SERVICE - INFO

LuK Nr: 331 0268 10 – 310mm USF 21.5 x 25 x 13

Bulletin 988 1000 750

RENAULT – CERES, CERGOS & ERGOS **

**Flywheel
Schwungrad
Volant-moteur
Volante-motor
Volano**

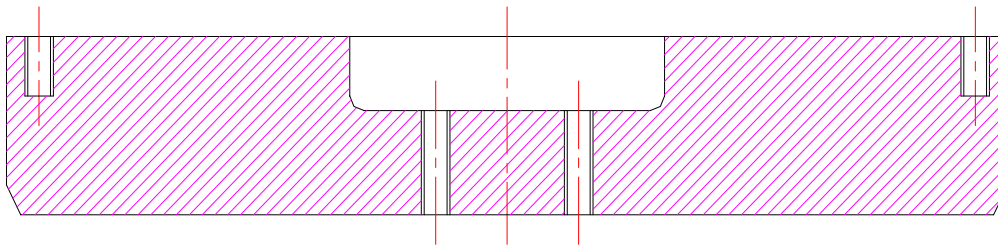
(GB)	Replaces LuK 328 0373 10 for applications with single clutch. The new disc is of increased diameter. Please ensure that the flywheel is machined to a flat face.
(D)	Ersetzt LuK 328 0373 10, wenn eine Einfachkupplung verbaut ist. Die neue Scheibe hat einen größeren Durchmesser. Das Schwungrad muss plan gedreht werden.
(F)	Remplace LuK 328 0373 10 pour des applications avec embrayage simple. La nouvelle friction a un diamètre plus important. Prière de vérifier que la surface du volant-moteur est plane.
(E)	Sustituye a la Ref. LuK 328 0373 10 en aplicaciones con embrague simple. El disco nuevo es de mayor diámetro. Por favor, asegúrese de que el volante- motor está mecanizado en una superficie plana.
(I)	Sostituisce LuK 328 0373 10 per applicazioni con frizione singola. Il nuovo disco presenta
